平成 31 年 2 月 7 日
住宅局 建築指導課

(株)レオパレス 21 が施工した共同住宅における 建築基準法に基づき認められている仕様への不適合について

<図1 界壁>

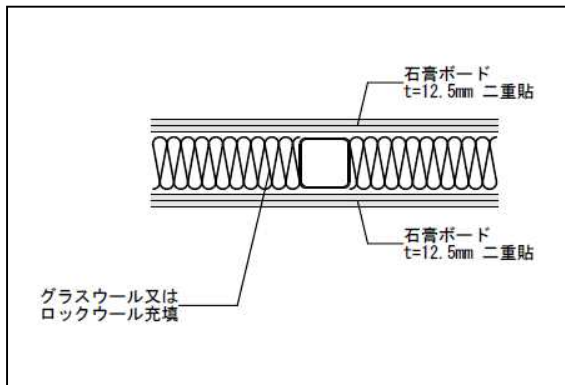
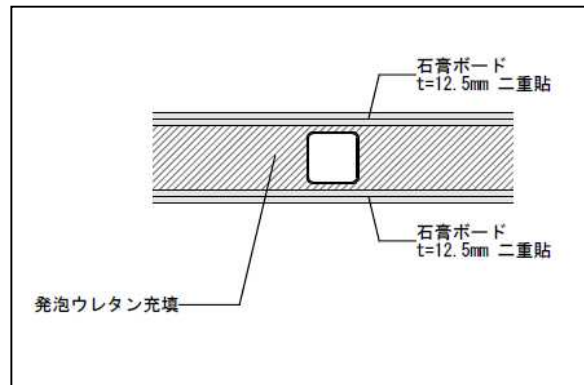
①界壁について(別紙1図1)

- ・ 不適合は、界壁の内部に「発泡ウレタン」が充填されており、昭和 45 年建設省告示第 1827 号(遮音性能)に規定する仕様の一つである「グラスウール又はロックウール」と異なるものであること
- ・ 不適合が確認されたのは、平成 8 年 6 月 12 日～平成 13 年 9 月 17 日に着工の 771 棟^{※3}であること

- ・法定仕様に適合しない界壁、外壁及び天井について、所有者等関係者と調整の上、可及的速やかに改修等の対応を行うこと。
- ・また、同社が、平成 30 年 4 月 27 日及び 5 月 29 日に公表した共同住宅の界壁の不備についても、引き続き、調査を進め、所有者等関係者と調整の上、可及的速やかに改修等の対応を行うこと。

<図2 外壁>

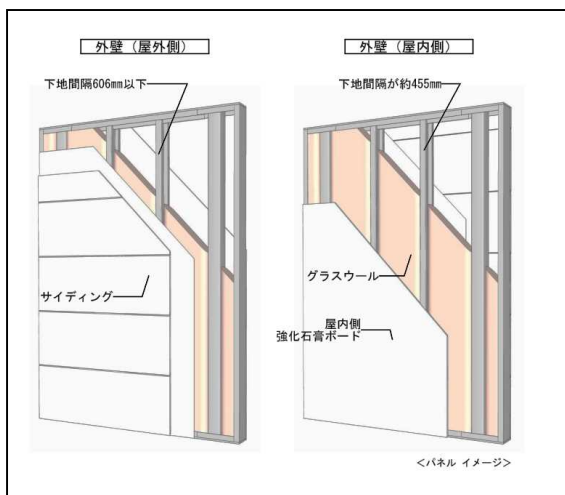
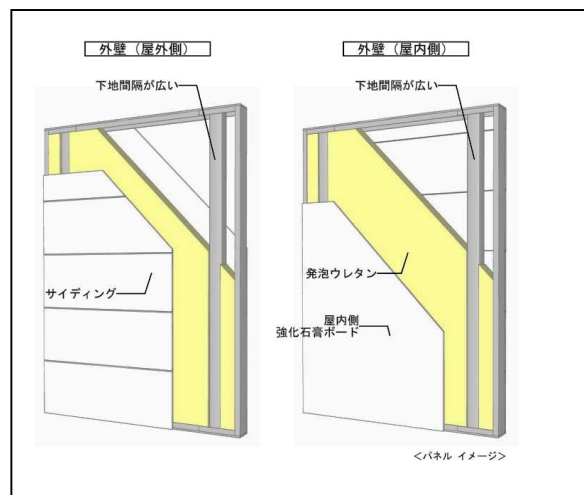
②外壁について(別紙1図2)

- ・ 不適合は、1 時間準耐火構造、45 分準耐火構造又は防火構造の仕様の外壁とする必要があるにもかかわらず、外壁に用いるサイディングの取り付け方法や外壁の下地材の間隔等が、国土交通大臣認定(認定番号 1 時間準耐火構造: QF060BE-9225、45 分準耐火構造: QF045BE-9226、防火構造: PC030BE-9202)の仕様と異なるもの

であること

- ・ 不適合が確認されたのは、平成 8 年 6 月 12 日～平成 13 年 9 月 17 日に着工の 925 棟(うち、1 時間準耐火構造 302 棟、45 分準耐火構造 270 棟、防火構造 353 棟)^{※3}であること

<図3 床を構成する天井>

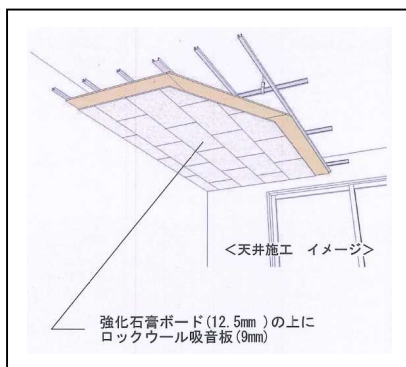
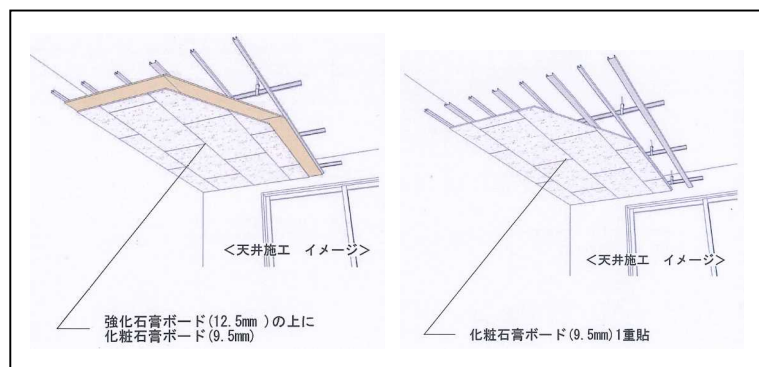
③天井について(別紙1図3)

- ・ 不適合は、1 時間準耐火構造の仕様の床とする必要があるにもかかわらず、床の直下の天井が、「強化せっこうボード 12.5mm と化粧せっこうボード 9.5mm」又は「化粧せっこうボード 9.5mm」となっており、平成 27 年国土交通省告示第 253 号(1 時間準耐火構造)に規定する仕様の一つである「強化せっこうボード 12mm 以上とロックウール吸音板 9mm 以上」と異なるものであること
- ・ 不適合が確認されたのは、平成 8 年 3 月 16 日～平成 13 年 1 月 22 日に着工の 641 棟^{※3}であること
